## 広島市東部地区連続立体交差事業の見直しの方向性に関する御質問

平成27年7月、11月に開催した見直しの方向性に係る説明会などでいただいた御質問をもとに作成しました。

■ 鉄道を平面横断する場合と立体横断する場合の時間比較

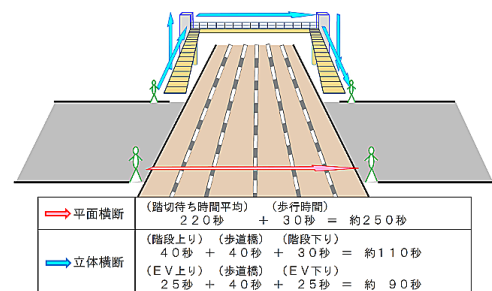
### Q13 平面で鉄道を横断するより、横断歩道橋は不便で時間がかかるのではないかと

船越踏切において、現状と横断歩道橋ができた場合とで所要時間について比較をすると、次のとおりです。

平面横断は、約250秒。

立体横断(階段を使用)は、約110秒。

立体横断(エレベーターを使用)は、約90秒。

(詳細は右図参照)

現状において、踏切の遮断状況によって、左右されるものの、横断歩道橋では踏切の遮断状況に拠らず、各自のペースで横断ができ、何より安全に横断することが可能です。

なお、踏切待ち時間は、平日朝のピーク時に現地にて実測。エレベーターの昇降時間は、広島駅の近くにある愛宕踏切を実測。また、歩行者速度は、建設省の告示を参考としています。
